令和7年度「菊陽町通学路交通安全プログラム」に基づく通学路等合同点検箇所一覧

【菊陽中部小学校】 令和7年5月8日（木）午前7時から

【令和8年3月31日現在（見込）】

菊陽中部小学校

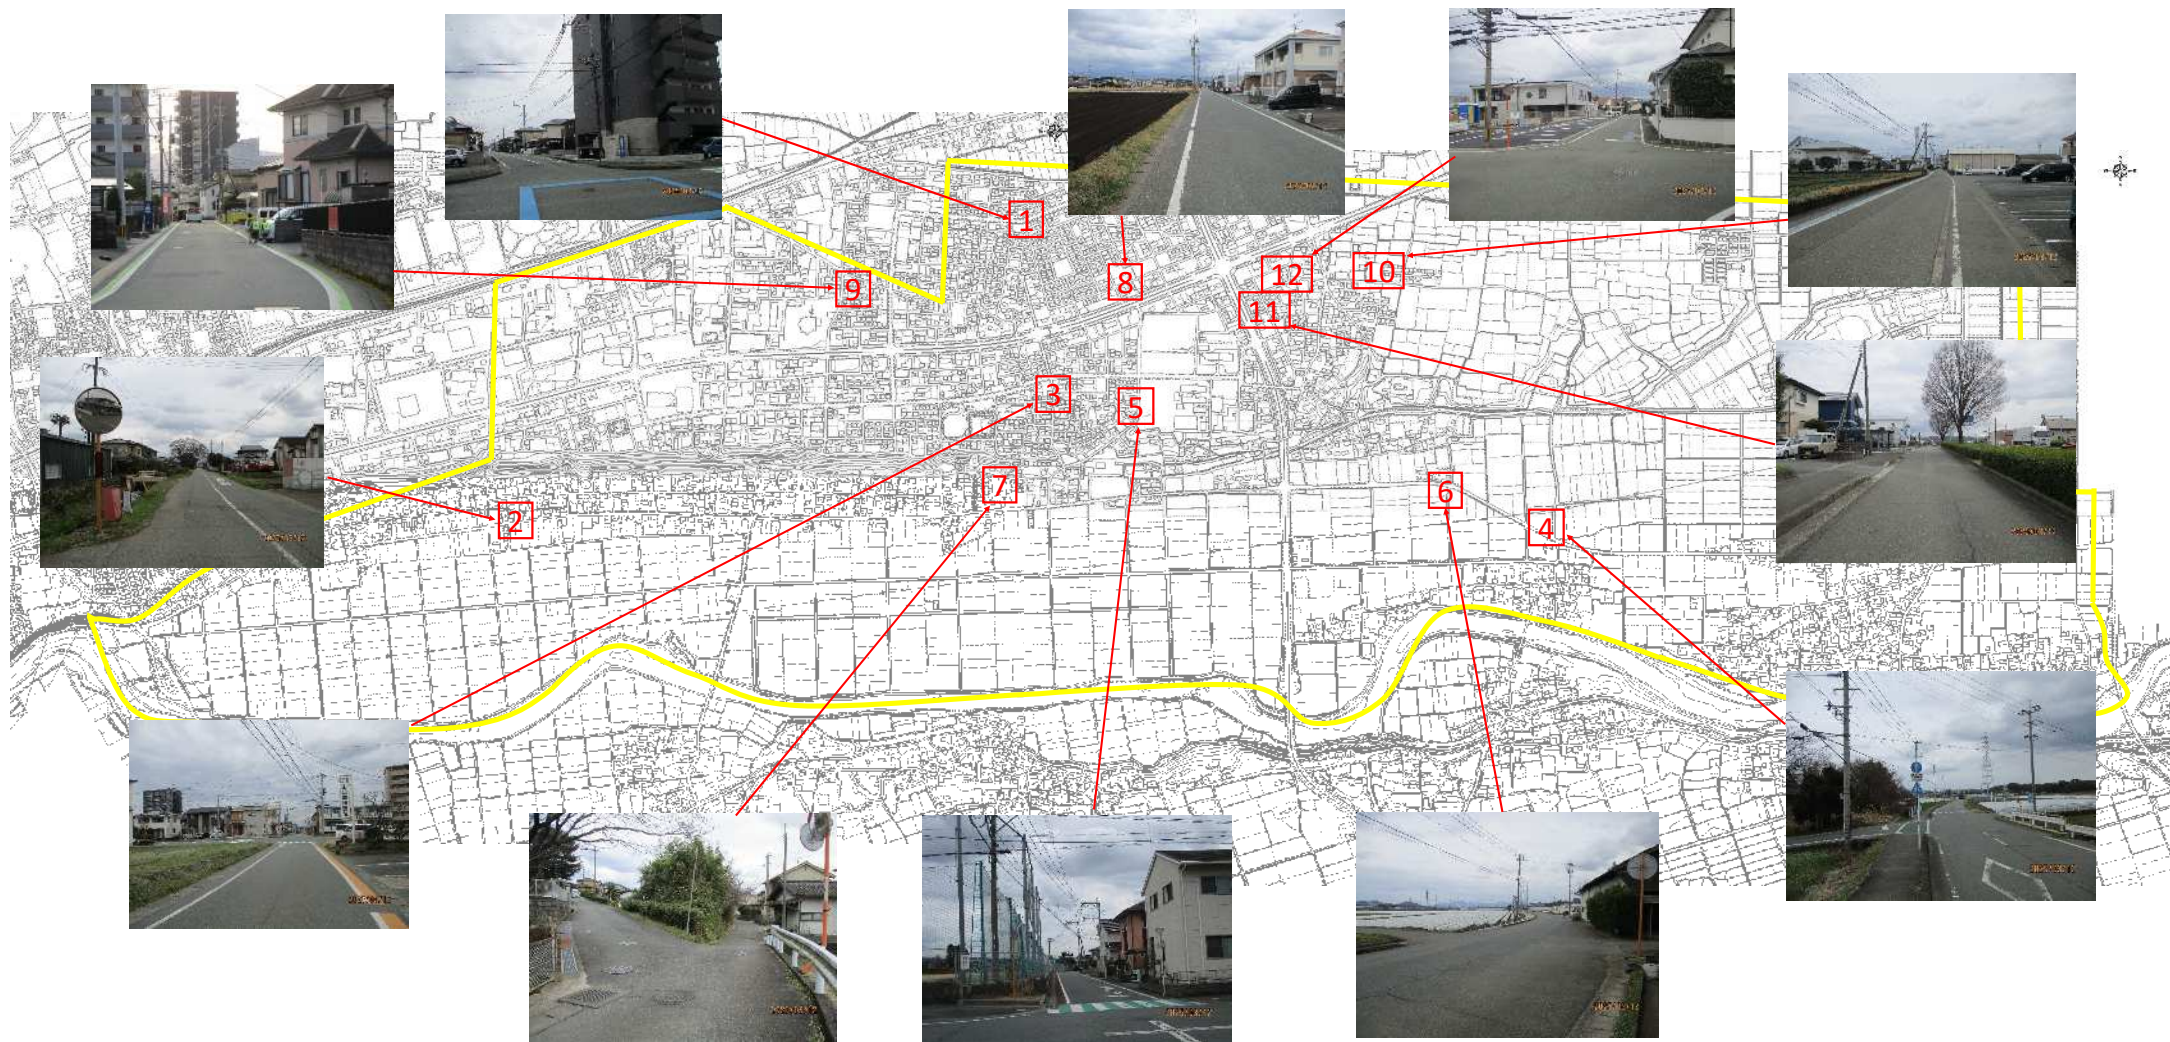
No.	地図 番号	路線名	危険箇所	状況	学校等からの要望	対策の内容	対策の進捗状況
1	1	町道緑ヶ丘線	緑ヶ丘と緑陽台の境目の交差点	交通量が非常に多く、スピードを出している車も多い。東側（北小校区）には新たな住宅建設が進んでおり、今後、さらに交通量が増えることが予想される。小学生・中学生が横断する場所であり、非常に危険。大きなマンションも建っており、見通しもよくない。地域のボランティアの方が、安全に気を付けながら横断歩道のないところを渡していたこともあり、地域の方も心配しておられる。学校と教育委員会で現場を確認をしたことがある。	・信号機の設置 ・横断歩道の設置 ・地域の方の見守り	【警察】信号機については地下埋設物があり、信号機の基礎を入れられないため設置ができない。現場を確認しながら交差点北側に横断歩道の設置を検討する。 【学校】横断歩道では児童には急に飛び出したりせず、しっかり手をあげて渡るように指導する。また交差点南側には横断歩道がないため、西側歩道を南下して横断歩道があるところまで行ってから渡るよう指導する。	【警察】交差点北側横断歩道について調査した結果、交差点北側を通過する車両も、横断歩行者もそれ程多くなく、車両と横断者の交錯がほぼないため、横断歩道は不要と考える。 【学校】横断歩道の渡り方については、交通安全教室等で指導した。また、該当地区の児童には、南下した後、横断歩道を渡るように指導した。
2	8	町道緑陽台3号線 町道緑陽台15号線	菊陽バイパスと並行する道路（よしもと小児科の裏の道路一帯）	朝の通勤抜け道として利用する車が増え、スピードも出ている。両サイドに白線はあるが、道幅が狭く危険である。	・グリーンベルト設置 ・看板設置	【建設課】グリーンベルトの設置を検討する。 【危機管理防災課】「通学路注意」看板を交換する。	【建設課】実施見込み 【危機管理防災課】「通学路徐行」看板×1設置済 「子ども多し注意」看板×1設置済
3	9	町道村上9号線	津久礼125番地（大黒屋ラーメン近く）	路側帯はカラー舗装が施された。朝の通勤時の裏道になっており、交通量が大変多い。車同士の離合でカラー舗装の方まで車がくこともある。そんな中、車が2台駐車しているため、児童が路側帯からはみ出して歩く状況になっている。	・車の持ち主（その家の住人）に駐車について配慮してもらえるように依頼	【警察】土地所有者が不明のため、一度、車が止まっている状況を確認する必要がある。 【学務課】町の情報で土地所有者を確認する。	【警察】通学路点検後、5回現場を確認するも、同じ軽自動車1台止まっているのみで、道路にははみ出していない状況。 【学校】地域の方からも、最近は車のはみ出ししていることはないとのこと。

No.	地図 番号	路線名	危険箇所	状況	学校等からの要望	対策の内容	対策の進捗状況
4	2	県道瀬田竜田線 県道辛川鹿本線	県道辛川鹿本線と瀬田竜田線の交差点から旧JA津久礼支所までの北側通路	朝夕の車の交通量が極めて多く、また明確な路側帯がなく水路の蓋の上を歩いている状況で危険。井手の橋があり通学路と反対側にはガードが設置してあるが、本来必要な通学路側にはない。	・路側帯の白線とカラー舗装(本来なら道路の幅員を広げられたら良いのだが) ・「速度落とせ」や「通学路注意」等の路面表示 ・橋にガードの設置	【熊本県】 ・道路幅が狭く中央線があるため、外側線を引くことやカラー舗装（グリーンベルト）ができない。 ・「速度落とせ」の路面標示を行う。 ・井手の橋には転落防止柵を設置する。	【熊本県】路面標示及び転落防止柵設置工事施工済
5	7	町道上津久礼宮ノ上線	若宮八幡宮前から100m程度東の町道	空き家からの樹木が通学路にかかっており、見通しが悪い。車などが見えにくく、危険である。	・空き家の所有者に要請して処理して欲しい。但し、数年前からの事項であるがそのままである。	【建設課】所有者へ連絡を取っているが改善されない。道路にはみ出した部分の枝打ち、除草を検討する。 【危機管理防災課】防犯灯の設置を検討する。また、空き家に関しての対応も検討する。	【建設課】実施済(R7.7写真) 【危機管理防災課】 ・防犯灯は上津久礼区が設置済 ・空き家については環境生活課から樹木伐採依頼文書を所有者へ通知済み
6	5	町道宮ノ上1号線 町道宮ノ上道明線	菊陽中グラウンドから中部小へ降りていく坂	道が狭く、車の離合の際に端に寄ってくる。小中学生の通学路になっているが、スピードを出す車が多い。	・道路の舗装、看板等は設置されている。交差点に目立つ標識ができないか。 ・警察のパトロールによるドライバーへの指導	【危機管理防災課】壁面、カーブミラー等に看板の追加設置を検討する。	【危機管理防災課】 「スピード落とせ」看板×1設置済 「通学路最徐行」看板×1設置済

No.	地図 番号	路線名	危険箇所	状況	学校等からの要望	対策の内容	対策の進捗状況
7	3	町道下原堀川線	山口歯科医院交差点	交通量が増え、朝は南側、西側からくる車が特に増えた。信号で直進や左折ができず、渋滞が発生している。	R6年度までにハード面の対策はずいぶんしていただいた。 ・信号の時間調整 ・学校での交通安全指導 ・見守り	【警察】信号の時間調整は西側と南側が混むのであれば難しい。渋滞の根本は、菊陽バイパスの渋滞であり、菊陽バイパスを優先しているが、交通量が多く、調整だけでは渋滞解消はしない。 【学校】横断歩道の渡り方の指導を実施する。 【危機管理防災課】歩行者横断指導線の白枠を引き直す。	【学校】主幹教諭が登校時に交差点に立ち、渡り方の指導を行った。 【危機管理防災課】業者へ工事発注済み。今年度中に竣工予定。
8	4	県道瀬田竜田線	川久保墓地横断歩道	子ども達がいても一時停止せず、少しでも早く町道に進入しようとする事が多い。歩行者横断指導線内に進入して子どもの通行を妨げる。 車の交通量が大変多く、この北側の道路がセミコンへの抜け道となっている。またスピードを出す車もいて危険である。	・一時停止道路標識の表示が小さい ・押しボタン式信号機の設置（一時停止標識及び標示ではルール守らない） ・通学路注意等の看板設置	【警察】幅員が狭いため、「止まれ」標識はこれ以上大きくできない。また、横断歩道の設置も難しい。 【危機管理防災課】「通学路注意」看板の設置を検討する。	【警察】押しボタン信号はなじまない。県道を横断する既存の横断歩道の補修完了。標識は、現在施工中。3月10日までに完了予定。 【危機管理防災課】「子ども多し注意」看板×1設置済
9	6	県道瀬田竜田線	久保田2468付近の交差点	登下校時に交差点の南側を東西に児童が横切る。朝の時間帯に南側からくる車の量が増えており、あまり減速せずに交差点の進入する車も多い。	・交差点の南側（歩道側）に横断歩道または歩行者横断指導線を設置	【熊本県】歩行者横断指導線を設置する。	【熊本県】歩行者横断指導線設置工事施工済

No.	地図 番号	路線名	危険箇所	状況	学校等からの要望	対策の内容	対策の進捗状況
10	10	町道下原中代線	JA菊池菊陽中央支所から中代方面へ抜ける農道	朝の通勤時にスピードを出す車が多い。カラー舗装はしてあるが、児童が歩くのは反対側である。	・道路反対側にグリーンベルトの設置 ・スピード落とせの看板や路面表示	【建設課】外側線の塗り直しと路側帯にグリーンベルトの設置を検討する。 【危機管理防災課】「速度落とせ」の看板設置を検討する。	【建設課】実施見込み 【危機管理防災課】「通学路注意」看板×2設置済
11	11	町道菊陽空港線	九州電気保安協会熊本東事業所一帯	白線が消えかかっている	・白線の塗りなおし	【建設課】外側線の塗り直しを検討する。 【危機管理防災課】指導停止線の塗り直しを検討する。	【建設課】実施見込み 【危機管理防災課】業者へ工事発注済み。今年度中に竣工予定。
12	12	町道下原11号線 町道下原12号線	R7.4月新設「くるる保育園」周辺	くるる保育園新設に伴い、車の通行が増えると予想される。	・必要に応じた看板や路面表示等の設置をお願いしたい。	【危機管理防災課】南東の角のカーブミラーは現在は見通しがよいため不要。今後状況の変化に合わせ検討していく。	【危機管理防災課】南東の角のカーブミラーは現在は見通しがよいため不要。今後状況の変化に合わせ検討していく。

菊陽南小学校

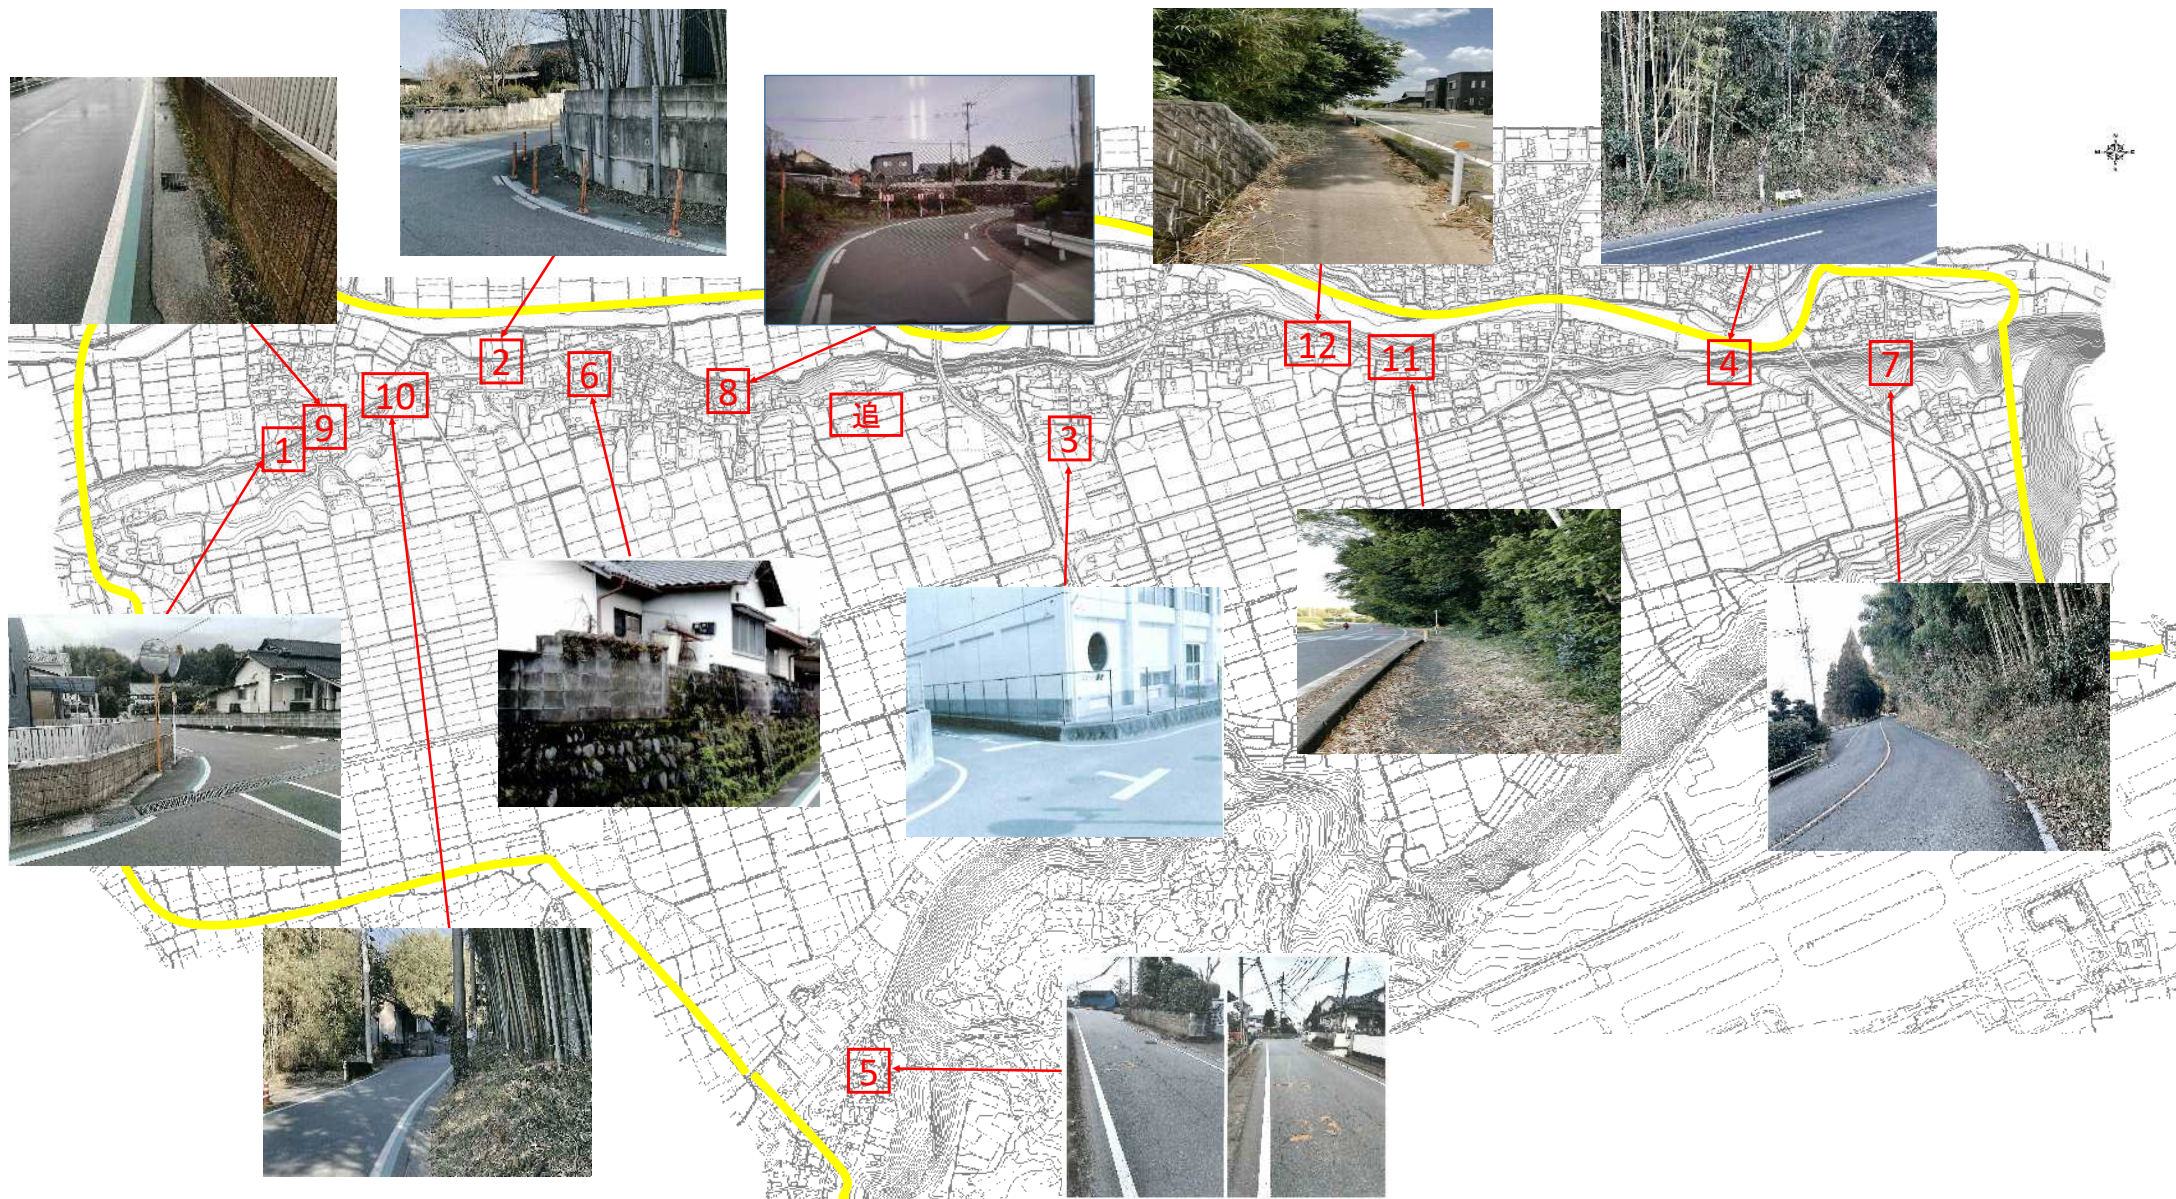
No.	地図 番号	路線名	危険箇所	状況	学校等からの要望	対策の内容	対策の進捗状況
1	1	県道辛川鹿本線 町道井口1号線	井口①	登校時の集合場所となっている。左折車から子どもの姿が見えにくく、運転手が驚くことがあり危険。眼鏡橋側にカーブミラーがあるが、確認して左折する車は少ない。現在、登校班と合流するまでできる限り保護者と一緒に待つようにしている。	何か標識ができないか。標識を立ててほしい。もしくは看板でもよい。	【自治会】南西の角に「止まれ」の標識設置済。 【警察】「止まれ」の路面表示を検討する。 【学校】登校班の集合場所を再検討する。	【警察】「止まれ」新設完了 【学校】集合場所を児童自宅前に変更。
2	9	県道辛川鹿本線	井口②	昨年度、一部工事していただいたが、写真のように水たまりができる。通学路は写真奥の塀際にあるが、雨が強いと塀際に水たまりができるため、児童が車道にはみ出して通行することがある。	この路面のでこぼこをならす。水はけの改善をする。	【熊本県】水はけ改善対応を検討する。	【熊本県】水はけ改善に係る工事を施工済
3	10	県道辛川鹿本線	井口③カーブ。沿道の樹木（竹）や雑草	道路の幅が狭いため、茂っていると見通しが悪く危ない。	定期的に伐採をしてくれているので継続してほしい	【熊本県】通行に支障があり緊急を要する箇所については適宜対応を行う。地元区からも地区の集会等において、所有者へ適切な管理の声掛けをお願いする。	【熊本県】対応済 ※引き続き、適宜対応

No.	地図 番号	路線名	危険箇所	状況	学校等からの要望	対策の内容	対策の進捗状況
4	2	県道辛川鹿本線 県道瀬田熊本線	井口④：県道辛川鹿本線を南から向かって、県道瀬田熊本線にぶつかった丁字路交差点（保護者、区長会）	朝夕の通勤車を中心とする車の交通量がとても多く、スピードが出ている車もあり、とても危険である。特に丁字路に向かってくる左折車が危険である。	ラバーポールや反射帯の確認と取替。 車が確実に止まる方策（停止線・止まれ表示の再舗装・道路標識の設置など） 道路の拡幅による横断歩道の「より安全な滞留場所」の確保	【自治会】一時停止の標識はあるが樹木で見えなくなっている。土地所有者への声掛けを継続する。 【熊本県】老朽化したラバーポールを交換する。 【警察】横断歩道の塗り直しを検討する。	【熊本県】ラバーポール交換工事施工済 【警察】横断歩道の補修完了
5	6	県道瀬田熊本線	辛川①	ブロック塀落下の危険性がある。	昨年、所有者へ補助事業の案内を行った。町からの働きかけをお願いする。	【学務課】補助事業にも本人負担があり、今までも案内を行っているのであれば難しい。ブロック塀の反対側を通るなど、今できる対策を進めていく。	【学校】辛川、井口区の児童に注意喚起を行う。
6	8	県道瀬田熊本線	辛川②鼻ぐり公園から西へ辛川集落に入る最初のカーブ	広い道幅から急に狭くなっており、見通しも悪いため、減速しないと非常に危険である。	カーブミラーの設置 幅員減少の注意喚起	【熊本県】 ・カーブミラーについては、道路に角度がないため設置は難しい。 ・「速度落とせ」などの注意喚起の路面標示を行う。	【熊本県】路面標示工事施工済

No.	地図 番号	路線名	危険箇所	状況	学校等からの要望	対策の内容	対策の進捗状況
7	5	町道道明小山線	道明①ファミリー マートから通りに 入った箇所	道路の文字が消えかかっている。（7：30～8：30は 進入禁止の文字）事故が多い 場所であり、バス停への道に なる。	文字の塗り直し 横断歩道の設置	【警察】停止線の塗り直しを検 討する。また、規制の必要性を 地元区長と検討する。 【学校】危険箇所を横断しない ような通学路の再検討を行う。	【警察】 停止線の補修は完了。 指定方向外進行禁止規制 については、標識の撤去 等含め3月10日までに完 了予定。 【学校】危険箇所を横断 しないような通学路の再 検討を行う。地区児童会 で周知
8	3	町道南小学校南 線 町道南小学校西 線	曲手①南小体育館 裏丁字路	体育館裏の丁字路の所の車が 多くなっている、登校時 は子ども側から車が来ている のが見えにくく、子ども達が 突然出てくるため危ない。	特に右側が見えにく いので、垣根に植え てある木を切っても らったり（南部町民 センター）、大きな ミラーを付けて見え やすくしてほしい。	【学校】児童に急に飛び出した りせず、交差点では安全を十分 に確認するよう指導する。 【危機管理防災課】カーブミ ラーが劣化しているので大きい ものと交換する。	【学校】登下校で利用す る曲手の児童に注意喚起 を行う。 【危機管理防災課】カー ブミラー取替済
9	12	県道瀬田熊本線	馬場楠②	歩道に樹木がかぶさっている。	もう少し落ち葉等を きれいにしてほしい。	【熊本県】道路の通行に支障が ある分については道路管理者と して対応する。歩道の清掃つい ても適宜対応する。	【熊本県】実施済（R7.5 月） ※引き続き、適宜対応
10	11	県道瀬田熊本線	馬場楠①	歩道に樹木がかぶさっている。	もう少し落ち葉等を きれいにしてほしい。	【熊本県】道路の通行に支障が ある分については道路管理者と して対応する。歩道の清掃つい ても適宜対応する。	【熊本県】実施済（R7.5 月） ※引き続き、適宜対応

No.	地図 番号	路線名	危険箇所	状況	学校等からの要望	対策の内容	対策の進捗状況
11	4	県道瀬田熊本線	戸次①バス停	木の枝等がせり出している。 落下等も心配	木や竹を切って撤去する。	【熊本県】道路の通行に支障がある分については道路管理者として対応する。	【熊本県】実施済（R7.6月） ※引き続き、適宜対応
12	7	町道空港戸次線	戸次②中村屋前信号を右折し上った道路脇	竹林が生い茂っており、歩道が確保されておらず危険。	もう少し落ち葉等をきれいにしてほしい。	【建設課】道路の通行に支障がある分について対応する。	【建設課】実施済(R7.7写真)
追加		県道瀬田熊本線 町道辛川道明西線	県道と町道の交差点	見通しが悪く、車が急に出てきて危険	車が確実に止まる方策（一時停止の規制など）	【警察】一時停止の標識の設置を検討する。	【警察】調査の結果、丁字路であるため、南からの車両は停止しており、危険な場面は見られず、一時停止規制は見送ることとする。

菊陽北小学校

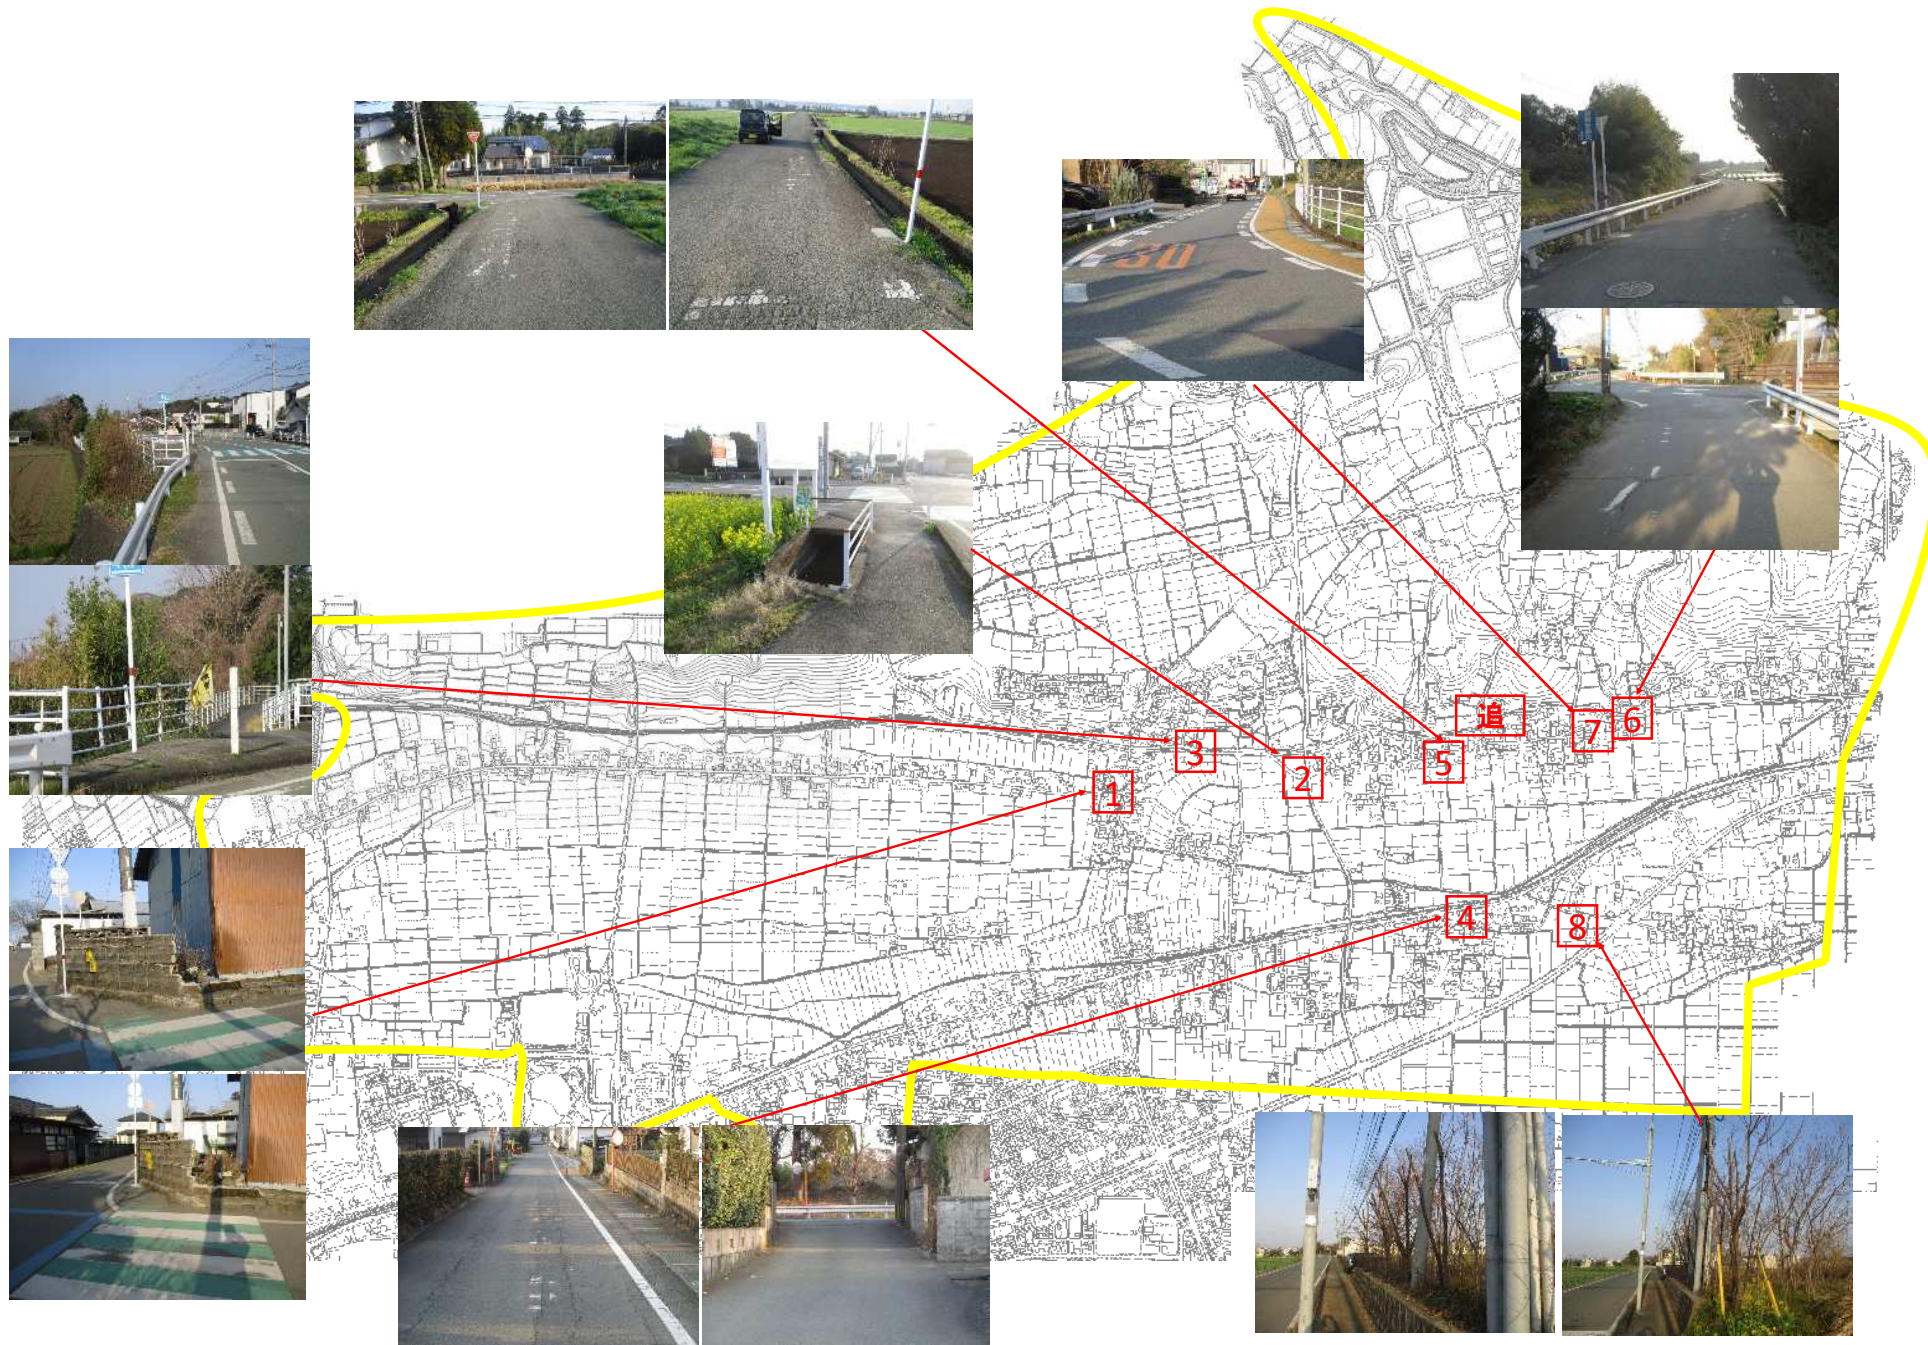
No.	地図 番号	路線名	危険箇所	状況	学校等からの要望	対策の内容	対策の進捗状況
1	1	県道新山原水線	鉄砲小路～馬場の 丁字路	以前、当て逃げがあっており、ブロック塀が崩れてくる可能性はある。	ブロック塀の補修	【自治会】ブロック塀については近日中に修繕の予定あり 【学校】児童に丁字路での左右確認を指導する。	【自治会】ブロック塀の修繕済 【学校】安全な登下校については、年間を通じて指導を継続している。
2	3	町道古閑原上堀川線	北小給食室への上り口前の横断歩道付近	草木が生えており、車から児童の姿が見えづらく、危険である。	草木の伐採	【建設課】歩道にはみ出した草木については除去する。	【建設課】実施済(R7.7月)
3	2	町道南方大人足線	用水路	用水路の一部に柵がなく、児童が落ちる可能性がある。	柵の設置	【建設課】大菊土地改良区と協議の上、柵の設置を検討する。	【建設課】実施済(R7.7写真)
4	5	町道南方護川線	旧道～入道水の丁字路	「止まれ」の路面表示が薄くなっている。	「止まれ」の塗り直し	【警察】停止線の塗り直しを検討する。	【警察】現在施工中。3月10日までに完了予定。
5	7	町道古閑原上堀川線	古閑原～北小	速度30km規制になっているが、スピードを出す車が多く、危険である。	定期的に取り締りを行ってほしい。	【警察】定期的な取り締り（パトロール）を継続する。	【警察】取り締りを実施

No.	地図 番号	路線名	危険箇所	状況	学校等からの要望	対策の内容	対策の進捗状況
6	6	町道古閑原上堀川線	農道から入道水橋に出るところ	「止まれ」の路面表示が薄くなっている。	「止まれ」の塗り直し	【警察】停止線の塗り直しを検討する。	【警察】現在施工中。3月10日までに完了予定。
7	8	町道中尾線	中尾～南方の歩道	木が傾いており、倒れてくる可能性がある。	木の伐採	【建設課】危険箇所報告時の写真と比較して、剪定はしてある様子。土地所有者へ通知も送っており、今後も状況を見て通知を送る。	【建設課】現地状況を踏まえ通知する。
8	4	町道川久保南方線	南方公民館前及び旧道への出口	公民館前の「速度落とせ」が消えている。また、旧道への出口は車から歩行者が見えづらく危険である。	「速度落とせ」の塗り直し及び旧道への出口に「止まれ」の路面表示	【警察】「止まれ」標識と停止線の設置を検討する。 【危機管理防災課】「速度落とせ」路面表示の塗り直しを検討する。	【警察】現在施工中。3月10日までに完了予定。 【危機管理防災課】業者へ工事発注済み。今年度中に竣工予定。
追加		町道古閑原上堀川線 町道南方護川線	古閑原上堀川線と南方護川線との交差点	通学時間帯に南方護川線に入りする車が多く危険である。 防犯灯の支柱が腐食しており、危険である。	「止まれ」の標識と停止線の設置 防犯灯の支柱交換	【警察】「止まれ」標識と停止線の設置を検討する。 【危機管理防災課】防犯灯の支柱の撤去を検討する。警察による停止の規制が困難である場合は、指導停止線の設置を検討する。	【警察】現在施工中。3月10日までに完了予定。 【危機管理防災課】区によって防犯灯の支柱の撤去及び電柱への防犯灯取付済（※防犯灯設置補助金を活用）
